Tweede bijeenkomst Co-creatie Floris V Dreef

50 km/h / 30 km/h variant oversteekplaats

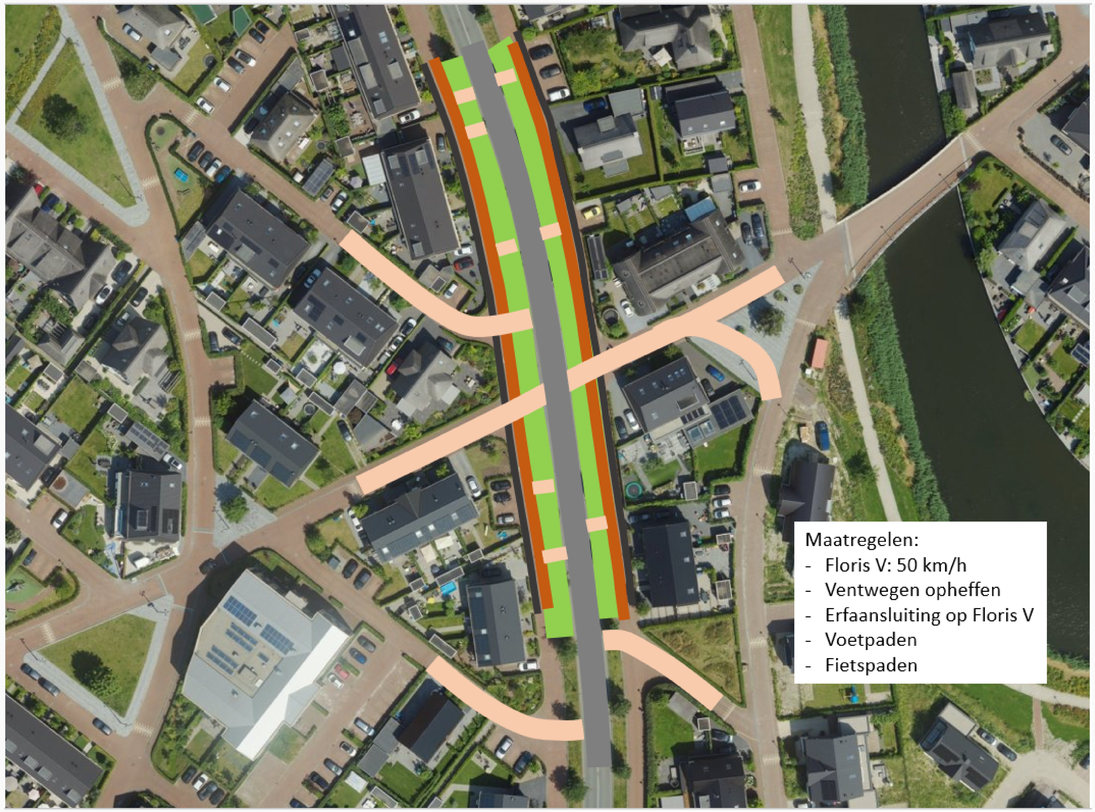
Positief

- Bij nadering van kruispunt ook een vorm van vertragende interventies: verhoging, ruwer oppervlakte waardoor er geluid ontstaat als je hard rijdt Vergeet niet naar het geheel te kijken met oversteekplaatsen. De voorgestelde oplossingen daar gaan ook vertragend werken.

- voorrang Zuiderzeedreef beperkt snelheid op Floris V
- Innovatieve oplossingen voor afdwingen 30 km/h
- zebrapad en fietsersoversteek
- Blaricummerdreef als ontsluitingsroute voor het oostelijk deel. rechtdoor over Zuiderzee onmogelijk maken. Misschien niet optimaal, maar dat geeft dan wel aan dat er écht iets aan de Floris V gedaan moet worden!

- Plateau bij kruising
- duidelijke scheiding verkeersstroken
- Je kan op meerdere plekkern de Floris V Dreef op
- Meander oplossingen zoals bij de Tafelberg

- in/uitritconstructies
- Aparte voetgangs- en fietseroversteek
- Voorrang voor zuiderzeedreef
- extra zebra-oversteken: haalt de snelheid uit Floris V
- waarschuwingssignalen om aan te geven dat er fietsers zijn

- vanaf brug sturen op (links) ipv Floris vijf. andere weg
- 50km/u met drempels en fietsers apart
- 30 km, bestaande structuur
- stoep is beter dan nu over de weg lopen

- voorrang dreven
- Heldere kruisingen
- nog steeds 50, combineren met 30?
- Meerdere op-en afritten zorgt voor afname in snelheid
- berm als echte berm maken met struiken/paaltjes, tegen parkeren en over berm naar ventweg rijden.

Negatief

- wachtende fietser op Zuiderzee blokkeert ventweg, bij voorrang is dat opgelost
- kruispunt blijft gelijk, maar minder verkeer door meer ontsluitingen..

- Meer gevaarlijke kruisingen
- Stoepen Zuiderzeedreef moeten nogmaals worden bekeken. levensgevaarlijk
- Deze opties lijken beide zeer drastisch kwa ingreep wat waarschijnlijk weerstand gaat geven van meerdere bewoners,

- Veel uitritten betekent nog meer kans op ongelukken
- zebrapaden en oversteekplaatsen onbreken en fietsersoversteekplaatsen
- nog steeds 50, combineren met 30?

- kruispunten blijven gelijk
- de snelheid nog steeds te hoog gevaarlijk met oversteken met schoolgaande kinderen
- snelheid Floris vijf blijft gelijk
- Bajonetaansluiting geeft geen duidelijke positie aan op de rijbaan

- pakketbezorgers
- draaicirkel floris V opgang blijft gelijk= twee rijbanen nodig om weg op te gaan
- Bewoners Floris V direct aan drukke weg wat niet acceptabel is (ben zelf bewoner langs Floris V)

- opritten zijn veelal te smal achteruit de weg opdraaien of achteruit inparkeren vanaf drukke weg
- Fietspad direct voor de deur is gevaarlijk voor kinderen met ventweg is baan breder met meer uitwijk mogelijkheden

- Geen makkelijke toegang naar eigen parkeerplaats
- In principe tegen ontsluitingen door de wijk
- waarschijnlijk veel protest van aanwonenden
- Verplichte heggen zijn nadelig voor zichtbaarheid fietsers en voetgangsers

- Wordt onoverzichtelijk
- meerdere gevaarlijke kruisingen

Verkeersstromen variant

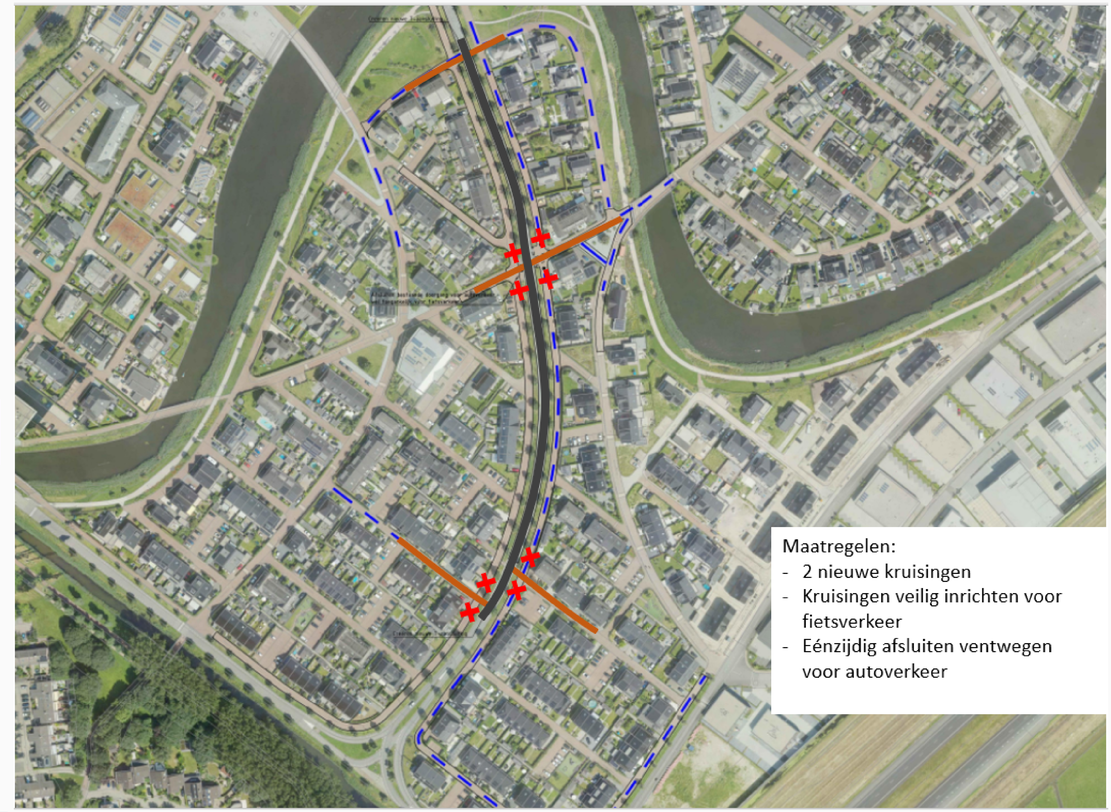
Positief

- minder verkeer wat elkaar gaat in de weg zit
- Meer spreiding van de drukte
- rechterkant Floris vijf onder water stimuleren richting delta
- als er meer kruisingen zijn dan kies je een afslag eerder ipv een Utrun te maken. Voorstel: wel meer kruisingen, maar geen afsluitingen of 'e'en richtingverkeer
- betere spreiding
- is het niet makkelijk om aparte fiets voetgangers oversteek plaatsen te creeeren zoals bij het wittepad om de drukt op de kruisingen te verminderen?
- is het een optie om de ventwegen niet af te sluiten en wel meer kruisingen te maken? Als er meer keuze is is de noodzaak voor een U-turn ook kleiner. Zie wat er nu gebeurt nu de brug bij de pluktuin open is
- Minder verkeersstromen over de ventwegen

Negatief

- meer sluipverkeer
- essentie: kruispunt soepeler maken. ontbreekt nu in deze ideeën . Opdraaien Floris is niet op te draaien . Altijd twee banen nodig.
- Geen eenzijdig afsluiten ivm onduidelijkheid, dwaalverkeer (hilversumse traferelen)
- Optie maakt verkeerstromen per oversteek plaats minder maar nu meer oversteekplaatsen, is misschien toch beter om de kruisingen zelf duidelijker te maken
- Deze opties lijken beide zeer drastisch kwa ingreep wat waarschijnlijk weerstand gaat geven van meerdere bewoners,
- verkeer over de kleinere straten, onveiliger voetgangers en fietsers
- doodlopende straten
